La Chorrera, 09 de diciembre de 2022
DRPO-DIREC-SEIA-NE-1384-2022

En seguimiento al proceso de evaluación del ESTUDIO DE IMPACTO AMBIENTAL CATEGORIA I, PROYECTO: "WEST PLAZA CENTER", ubicado vía principal de Guadalupe, corregimiento El Coco, distrito de La Chorrera, provincia de panamá oeste, ingresado para su evaluación a la Sección de Evaluación de Impacto Ambiental del Ministerio de Ambiente de Panamá Oeste, deseamos expresarle que luego de evaluar el Estudio de Impacto Ambiental, tenemos a bien solicitarle lo siguiente:

SECCIÓN DE EVALUACIÓN DE ESTUDIO DE IMPACTO AMBIENTAL INFORME TÉCNICO DE INSPECCIÓN DE CAMPO DE EsIA, CATEGORÍA I

**SECCIÓN DE EVALUACIÓN DE ESTUDIO DE IMPACTO AMBIENTAL.
INFORME TÉCNICO DE EVALUACIÓN DE EsIA, CATEGORÍA 1.
DRPO-SEIA-IT-APR-035-2023.**

GEOMATICA-EIA-CAT I-0109-2023

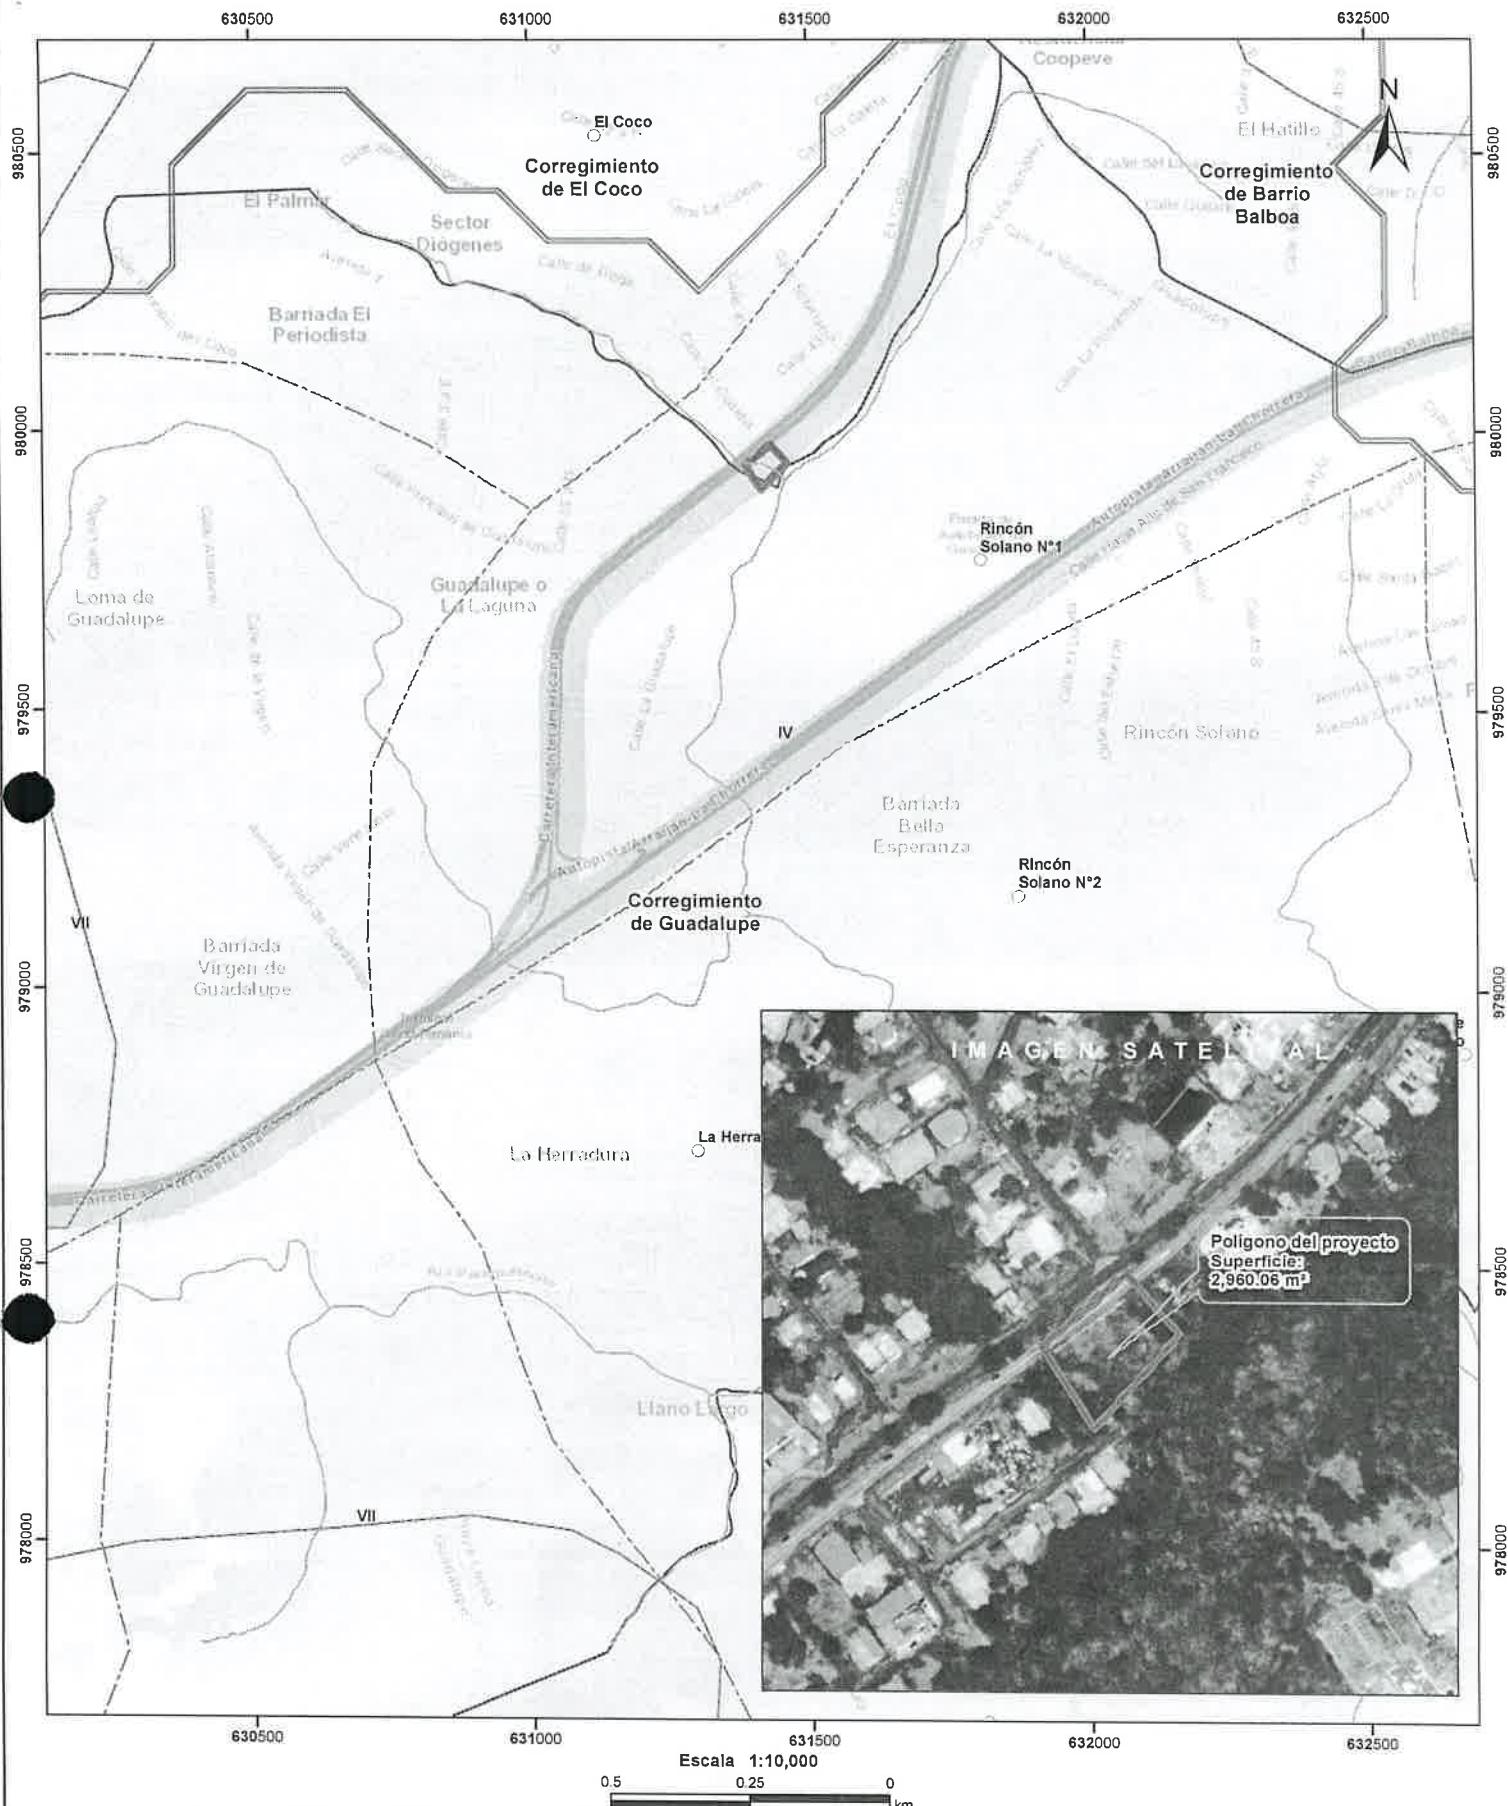
En respuesta a la solicitud del día 17 de enero de 2023, vía correo electrónico, donde se solicita generar una cartografía que permita determinar la ubicación del proyecto de Estudio de Impacto Ambiental, categoría I, denominado “WEST PLAZA CENTER”, le informamos lo siguiente:

Con los datos proporcionados se generó un polígono (**2,960.06 m²**). El mismo se ubica fuera de los límites del Sistema Nacional de Áreas Protegidas. Se hace la observación que dentro del polígono se ubica una quebrada “*El Coco*”, afluente del río “*Perequeté*”.

De acuerdo a la Cobertura Boscosa y Uso del Suelo 2012, el polígono se ubica 100% en la categoría de “**Infraestructura**”; y según la Capacidad Agrológica se ubica en el tipo **IV** (Arable, muy severas limitaciones en la selección de plantas, requiere un manejo muy cuidadoso o ambas cosas).
